Endring i koblingskjema er planlagt utført lørdag 8. februar 2020

002	Sugekraft nr. 8 er fjernet. Signal A261 er flyttet til tegning EH-008314-000.	26.09.2019	ROTSIS	Stigurd Steen 2019.09.26 160207-42200	Godkjent av
001	FL revet og fjernet over Blaker st.	16.09.2019	ROTSIS	STESIG	PYGE
000	Erstatning for EH-007677-000. Endret tittelfelt og symboler	22.06.2018	AKHSHE	MELAND	TNS
Rev.	Revisjonen gjelder	Dato	Tegnet av	Kontrollert av	Godkjent av
KONGSVINGERBANEN BLAKER-(ÅRNES) BANE 0300 KM 41.840-57.484		Målestokk	Fritekst 1	Format: A3	
		%	Fritekst 2		
			Fritekst 3		
KONTAKTLEDNINGSANLEGG-KOBLINGSSKJEMA		Produsent			
		Prod.tegn.nr.			
		Erstatning for	EK.103864 og EH-007677		
		Erstattet av			
BANE NOR		Tegningsnummer:	EH-008315-000		Rev.: 002

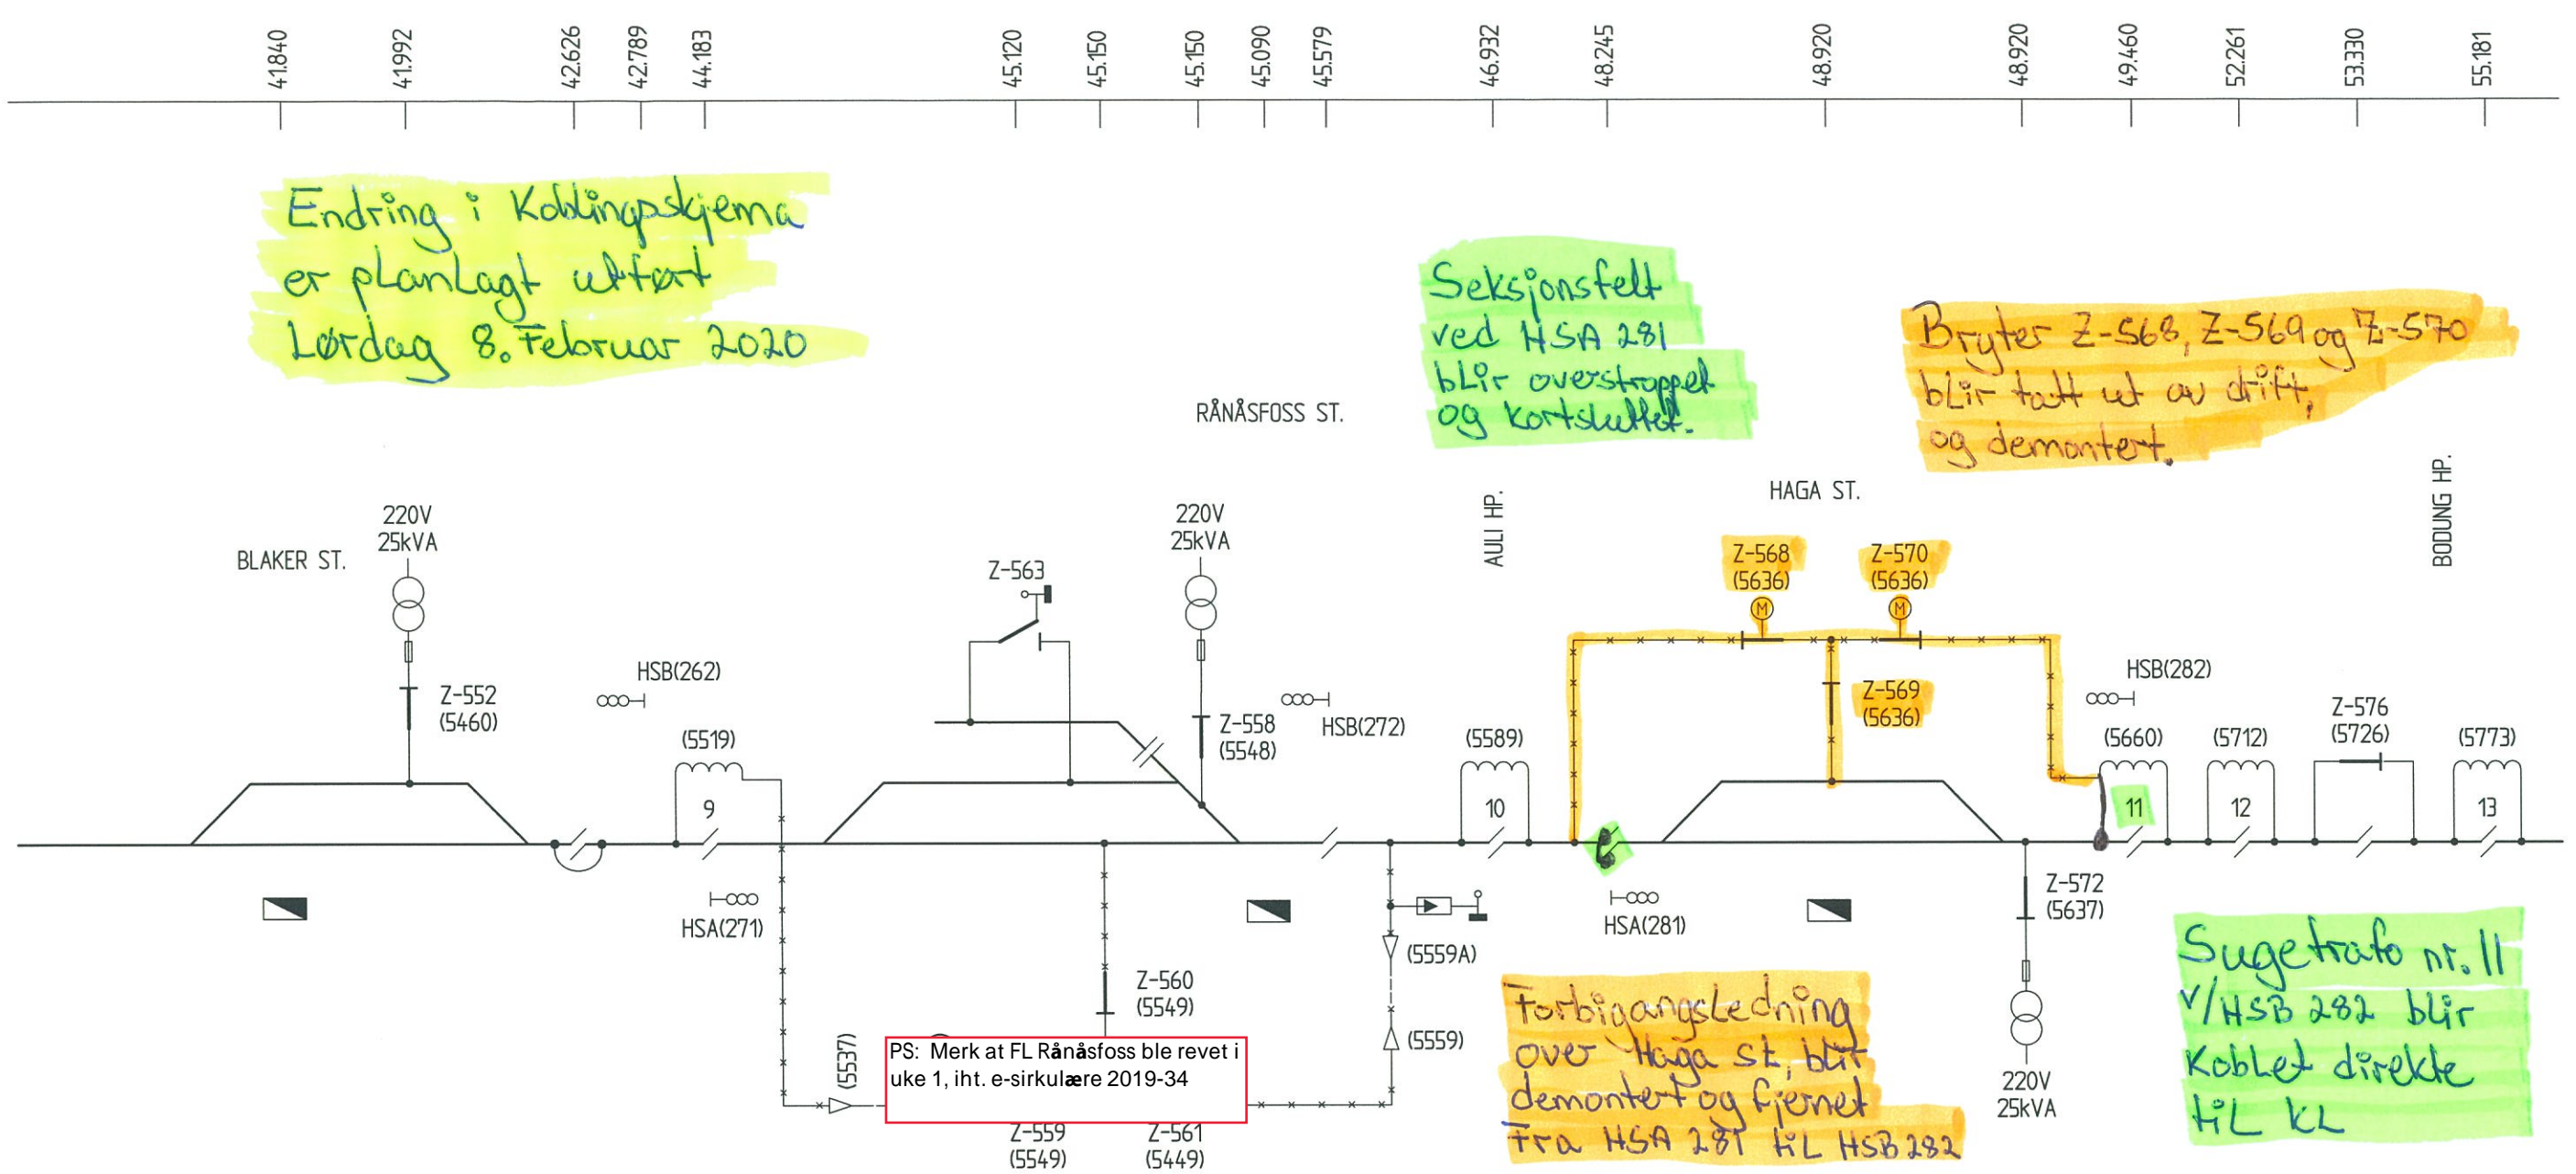
Seksjonsfelt ved HSA 281 blir overstroppet og kortsluttet.

Bryter Z-568, Z-569 og Z-570 blir tatt ut av drift, og demantert.

Forbigangsledning over Haga st. blir demontert og fjernet fra HSA 281 til HSB 282

Sugekraft nr. 11 v/HSB 282 blir koblet direkte til KL

NB! Ikke symmetri om seksjonsdele og hovedsignal - ved Innkjør B Blaker
